Rapport de l'Inspection des installations classées
Visite d'inspection du 18/04/2024

PACK SYSTEME MAURIENNE

Références : 20240418-RAP-InspectionPSMFoudre_vt
Code AIOT : 0006104378

Thèmes de l'inspection : prévention du risque foudre et de ses effets induits

Extrait du DOA :
9 Ohms sont mesurés

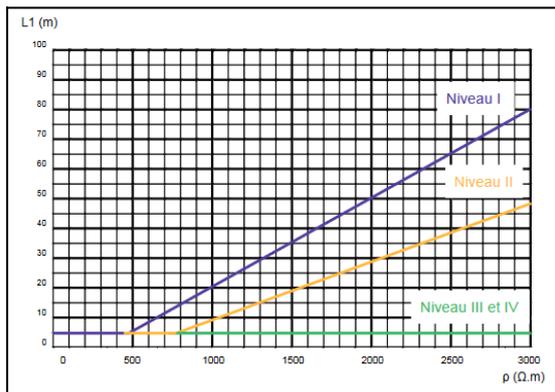
Référence réglementaire : Arrêté Ministériel du 04/10/2010, article 19
Thème(s) : Risques accidentels, Risque Foudre
Prescription contrôlée : En fonction des résultats de l'analyse du risque foudre, une étude technique est réalisée, par un organisme compétent, définissant précisément les mesures de prévention et les dispositifs de protection, le lieu de leur implantation ainsi que les modalités de leur vérification et de leur maintenance.
Constats : L'ETF a été réalisée par la société FRANKLIN qui a remis son rapport le 15/02/19. Pour le BS et le BP, l'étude a permis d'identifier le besoin : <ul style="list-style-type: none">• d'installer des paratonnerres à dispositifs d'amorçage (PDA : voir le Nota 1 ci-dessous et le plan en fin de rapport pour visualiser leur emplacement) avec un temps d'avance de 60 μs ;• de mettre en place des conducteurs de descentes normalisés ;• de redimensionner la prise de terre "foudre" ; à cet égard, la « disposition A » du guide Oméga 3 de l'INERIS a été utilisée (voir Nota 2 ci-dessous). Il n'a pas été possible de vérifier, pendant l'inspection, le bon dimensionnement de la prise de terre, notamment la présence des deux électrodes et la longueur L1 (fonction du niveau de protection : voir le graphique ci-dessous et le Nota 3 ci-dessous) ; la photo page suivante est extraite du DOA et montre les travaux réalisés pour la création de la prise de terre ;• et de la relier aux structures métalliques du bâtiment.• de mettre en place des bornes de coupure en partie basse des descentes. Sur site, il a été constaté la présence des parafoudres dans les tableaux électriques (photo page suivante) Nota 1 : Le Paratonnerre à Dispositif d'Amorçage (PDA) émet un traceur ascendant continu avec un temps d'avance, pour anticiper la descente de la foudre et la capter avant tout autre objet situé dans son rayon de protection. Le temps d'avance à l'amorçage détermine le rayon de protection du PDA : plus le traceur ascendant s'anticipe, plus grande est la hauteur à laquelle est capté le traceur descendant de la foudre et évite la chute de coups de foudre dans une zone plus grande. Nota 2 : La disposition A comporte des électrodes de terre horizontales ou verticales, installées à l'extérieur de la structure à protéger, connectées à chacune des descentes. La longueur minimale de chaque électrode de terre est de L1 lorsque l'électrode est horizontale ou de 0,5 x L1 lorsqu'elle est verticale ou inclinée Nota 3 : Les longueurs minimales de chaque électrode (L1) peuvent ne pas être considérées, si la valeur de résistance de la prise de terre est inférieure à 10 ohms. Il n'y a pas de valeur de résistivité maximale pour une prise de terre à condition de respecter les longueurs minimales d'électrodes

Demande à formuler à l'exploitant à la suite du constat : L'exploitant justifiera que : <ul style="list-style-type: none">• la prise de terre a été dimensionnée conformément aux dispositions du guide INERIS ;• l'isolation électrique entre<ul style="list-style-type: none">◦ d'une part le dispositif de capture ou les conducteurs de descente et◦ d'autre part les parties métalliques reliées à la terre de la structure, respecte la distance de séparation « s^2 » de la norme ;

- les parafoudres sont de type 1.
